Gamma H&C	Modello BRIO versione tastiera	N° I.T. 13_2023
Matricola 32322045	Oggetto NUOVA SCHEDA CPU

Gamma H&C	Modello BRIO versione tastiera	N° I.T. 13_2023
Matricola 32322045	Oggetto NUOVA SCHEDA CPU

Nuova scheda CPU

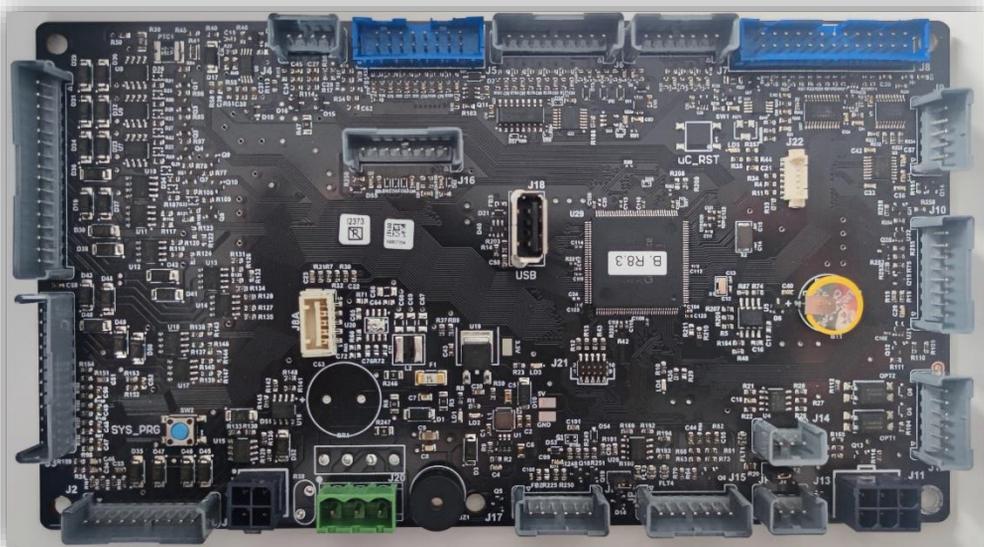
A fronte di criticità di approvvigionamento del microprocessore presente sull'attuale scheda CPU

Viene introdotta una **nuova** scheda con nuovo processore.

Codice a ricambio:
266124

Scheda CPU pre - modifica

Codice a ricambio:
253924

Per le macchine precedenti al S/N sopra indicato, se fosse necessario sostituire la scheda CPU si dovrà utilizzare la **nuova** scheda CPU, codice ricambio **266124**, tenendo conto che questa **nuova** scheda CPU può funzionare solo con il SW della macchina **rev. 5.0.3**, o successive.

Se si volesse aggiornare solamente il SW della macchina, senza sostituire la scheda CPU, (mantenendo in macchina la versione di CPU **pre - modifica**) si dovrà per prima cosa controllare la versione di BOOT presente sulla CPU in macchina.

Il BOOT dovrà essere **rev. 8.2**; nel caso questa condizione non fosse rispettata si dovrà prima procedere all'aggiornamento dello stesso con le consuete modalità.

Per la macchina oggetto di questa notizia tecnica la scheda CPU **pre – modifica**, codice ricambio **253924**, non sarà più gestita.
